東海第二発電所  
中央制御室について  
審査会合における指摘事項の回答

平成29年9月13日  
日本原子力発電株式会社

第1図 中央制御室待避室レイアウト図

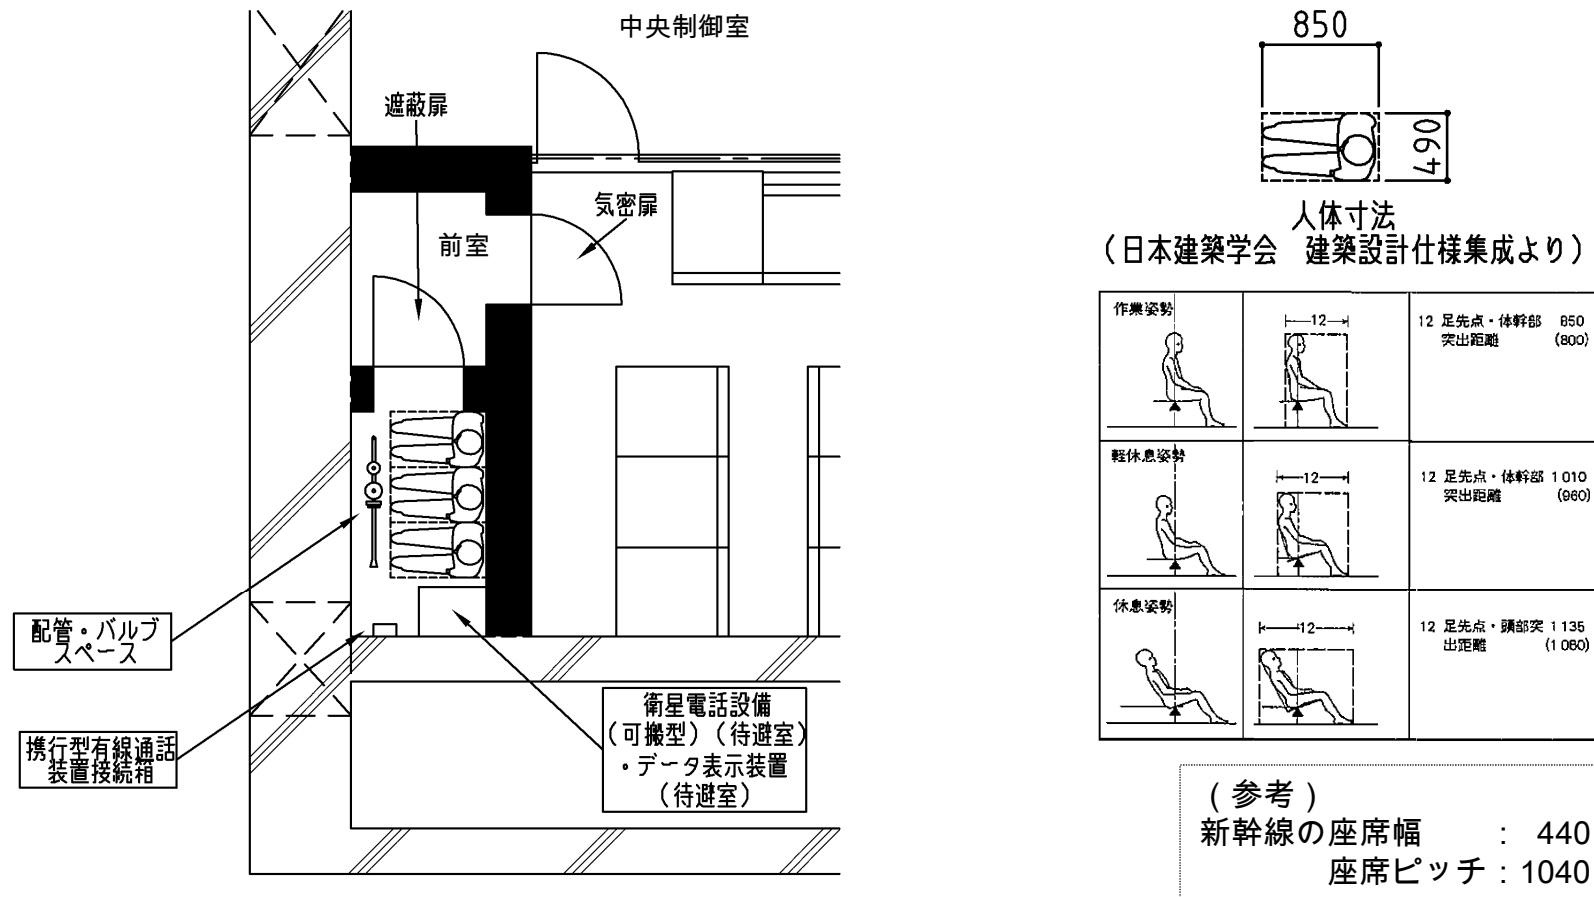
中央制御室の待避室について、運転員等の収容人数の考え方及び退避中の作業項目を踏まえ、待避室内のレイアウトを示し、待避室の寸法の妥当性を整理して提示すること。その際、待避室周辺の設置物等も示した上で、寸法の制約になっているものがある場合には、その条件についても整理して提示すること。

・ 待避室内で行う作業はデータ表示装置によるプラントパラメータの監視, 衛星電話による通信連絡のみであり, 広い作業スペースは不要。そのため, 待避室の寸法を検討するために考慮すべき条件として以下を設定

- 運転員3名が着席して待機するために必要なスペース
- データ表示装置と衛星電話を置くためのスペース
- 待避室内圧力調整用の配管・バルブの設置及び操作スペース
- 携行型有線通話装置接続箱の設置スペース

- ・ 第1図に示すとおり, 要員3名が椅子に座った姿勢で待機するために十分なスペースを確保しており, 室内空間の広さとして妥当なものと判断
- ・ 待避室内は可搬型照明(SA)により十分な照度を確保することで, 居住性を確保
- ・ 待避室に窓を設置することで, 居住性のさらなる向上を図る

第1図 中央制御室換気系系統概要図(閉回路循環方式)

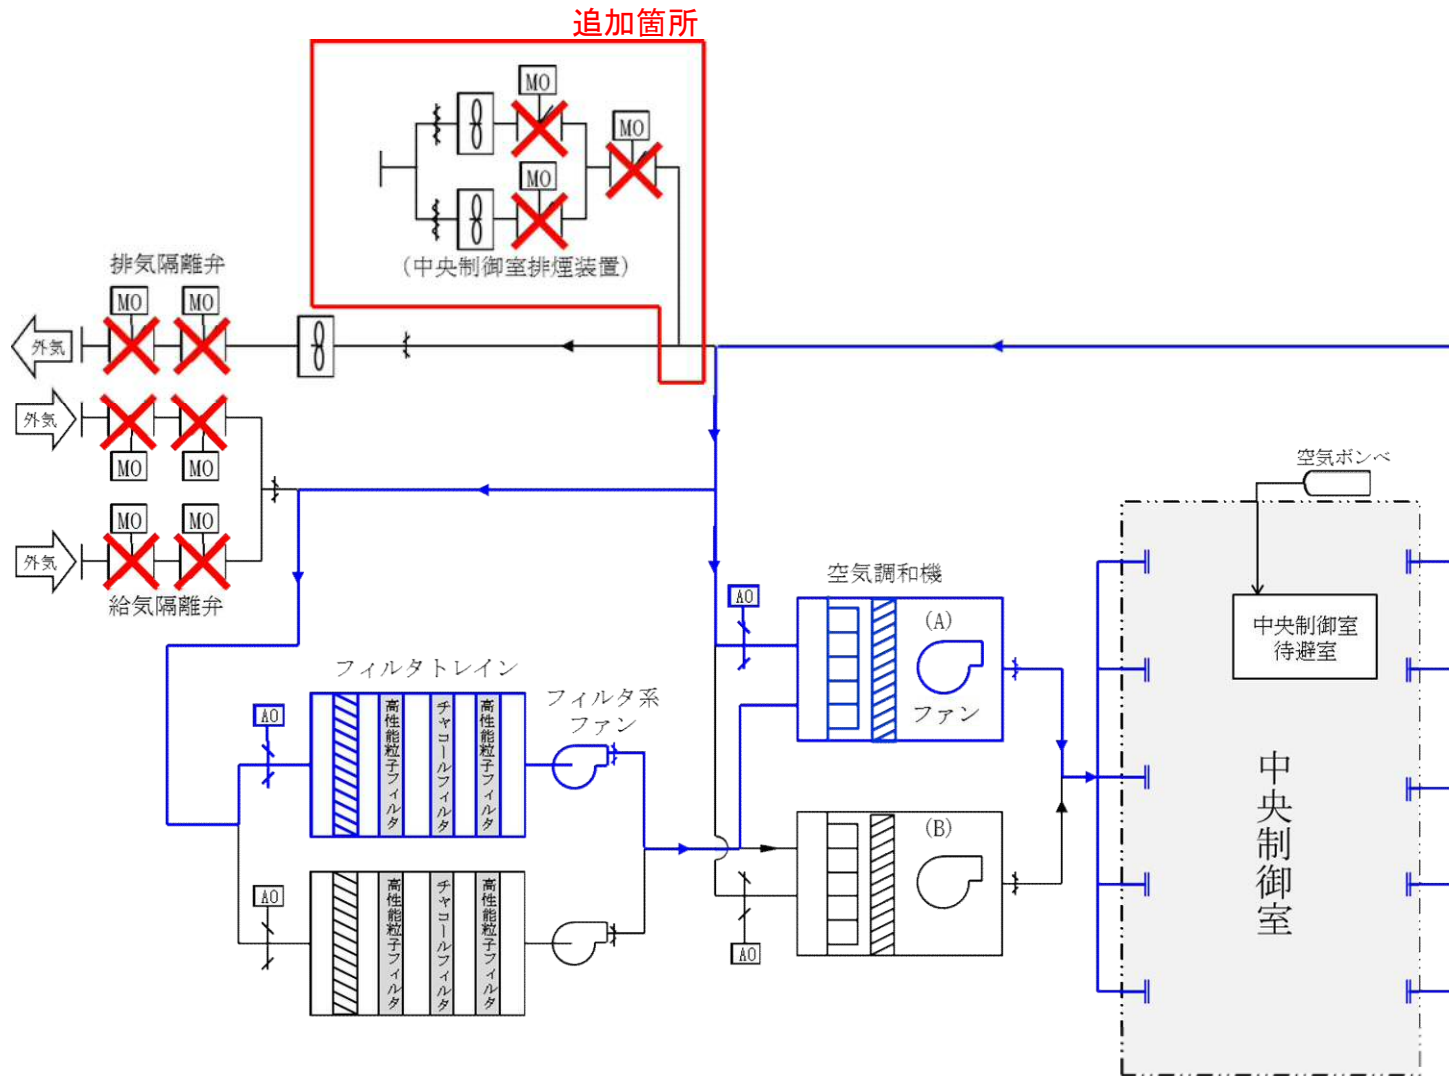
許可基準規則第8条(内部火災)の対応として設置する中央制御室排気・排煙設備が、重大事故等時の中央制御室換気系の満たすべき機能に影響を及ぼさないことを整理して提示すること。

- ・中央制御室排煙装置を反映した中央制御室換気系の系統概要図を第1図に示す。第1図は、事故時の運転モードである閉回路循環方式を示している。
- ・系統概要図に示すとおり、中央制御室排煙装置には多重化された隔離弁を設けることとし、中央制御室換気系が閉回路循環運転中に系統内空気の流出又は外気の流入を遮断する設計とする。これにより、中央制御室排煙装置が中央制御室換気系の機能に悪影響を与えることを防止する。
- ・また、当該隔離弁は全交流動力電源喪失時にも常設代替交流電源設備からの給電が可能な設計とする。
